MEMO

Job **2013-forundersøgelse i Baffinbugten**
Kunde **Shell Greenland A/S**
Memo nr. **1100003404-042-006 3**
Dato **01/07/13**
Til **Shell**
Fra **Ditte Marie Mikkelsen**
Cc **Claus Fischer Jensen**

ÆNDRINGER AF ARBEJDSOMFANG

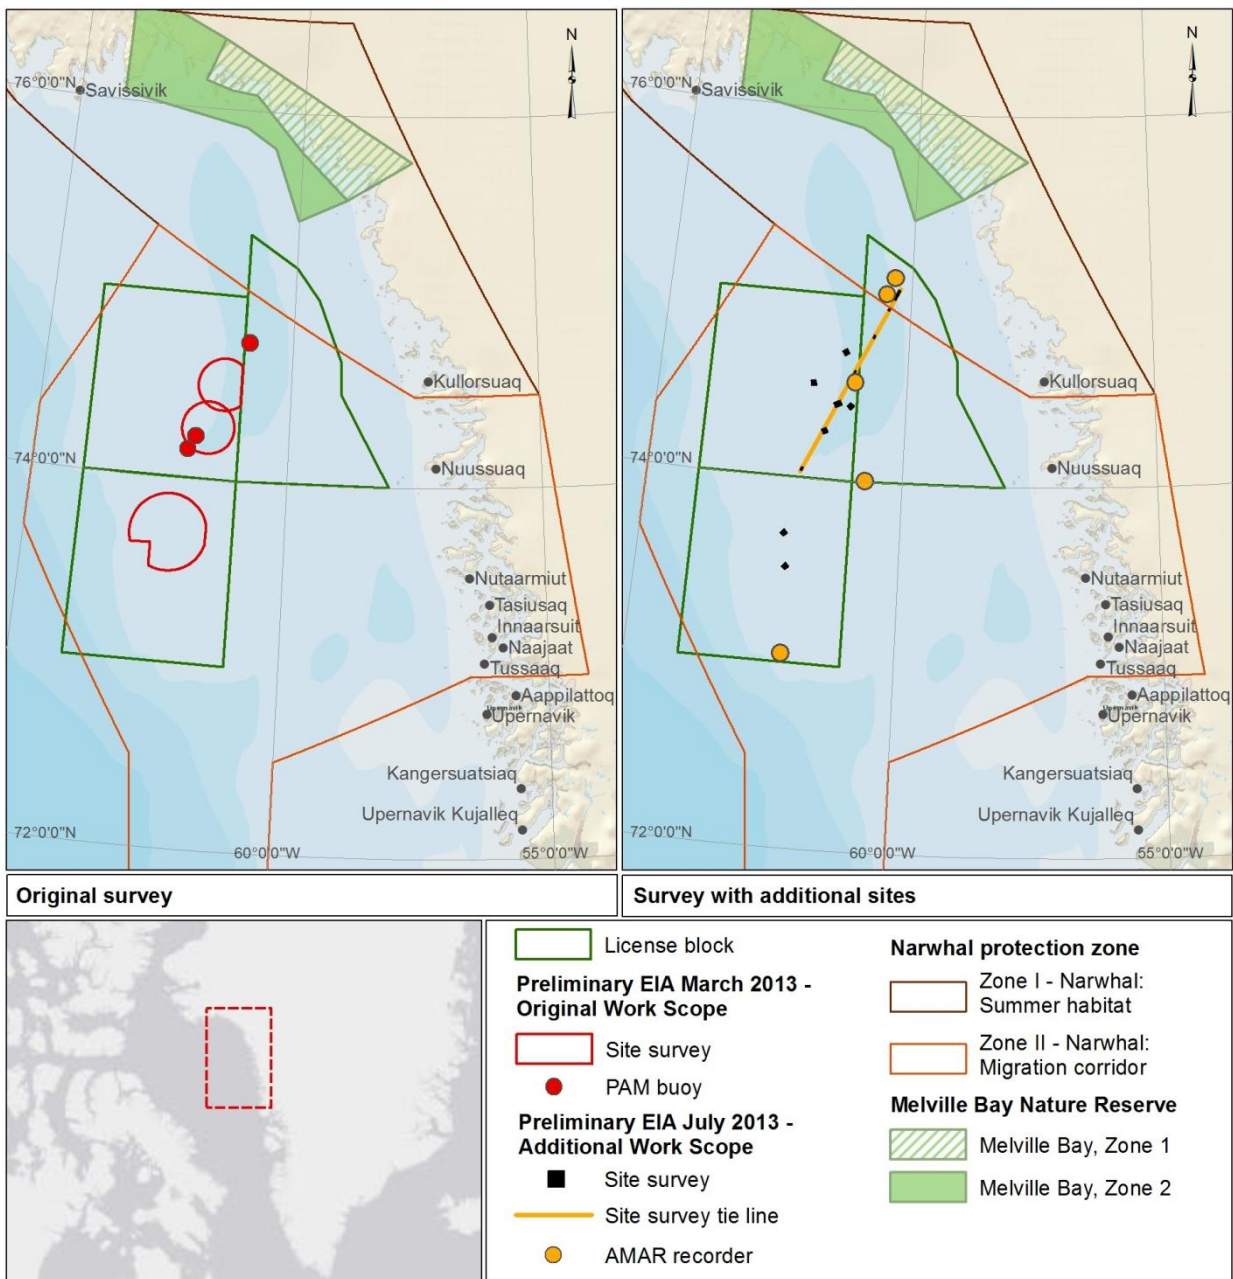
Den foreslåede udvidelse af aktiviteterne i forbindelse med forundersøgelsen er beskrevet i det nedenstående og vist i figur 1. I tabel 2 er vist en sammenligning af oprindelige og udvidede planer for forundersøgelser.

Tre af undersøgelsesstederne for potentielle kerneboringssteder er beliggende i den tilstødende blok 6 (Pitu), der opereres af Capricorn. Alle forundersøgelserne i Pitu-blokken vil blive afsluttet inden den 1. oktober.

Det nordøstligste undersøgelsessted ligger op til 10 km inde i narhvalbeskyttelseszone I, hvorom det henstilles i BMP-retningslinjerne, at *"seismiske aktiviteter skal undgås eller have begrænset omfang"*. Den planlagte områdeundersøgelse vil blive begrænset til et enkelt luftkanonbatteri på 140 in³, mens der i seismiske undersøgelser almindeligvis anvendes flere kanoner og en kapacitet på op til 4000 in³.

For at kontrollere modelberegningerne og som en ekstra indsamling af data til basisundersøgelsen foreslås det, at der tilføjes to AMAR-optagere, som placeres i narhvalbeskyttelseszone I. Der vil ydermere blive efterladt to registreringsbøjer, som i vinterperioden skal registrere det omgivende støjniveau i Baffinbugtområdet.
